Izrada projektne dokumentacije i provedba mjera zaštite zgrade HGZ-a
Gundulićeva 6, Zagreb

Izvođenje radova cjelovite obnove i energetske obnove zgrade HGZ-a

Odgovori na zahtjeve za pojašnjenje

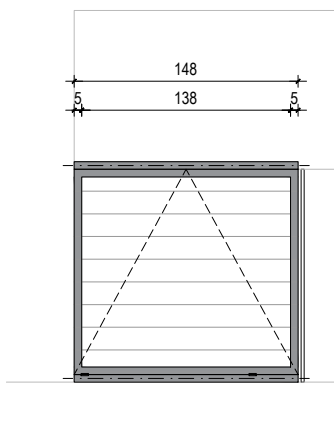
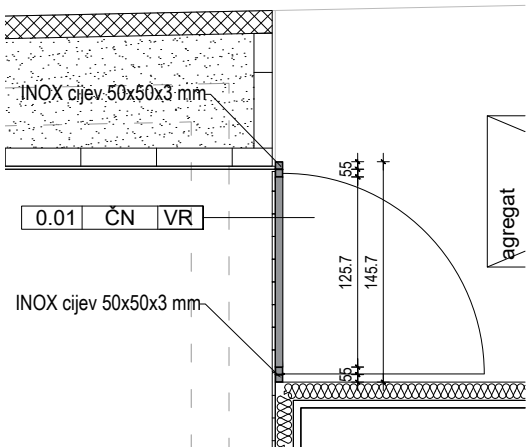
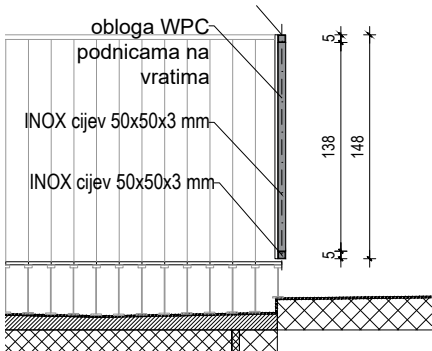
Nastavno na Vaš odgovor od 04.12.2023. molimo Vas što se nudi? Inox izvedba po troškovniku ili čelični pocinčani profili po shemama 9.7.17., 9.7.31 i 9.32.

Predmetne stavke izvode se sukladno troškovničkom opisu – od INOX-a.

U prilogu novelirane sheme 9.7.17., 9.7.31 i 9.32.
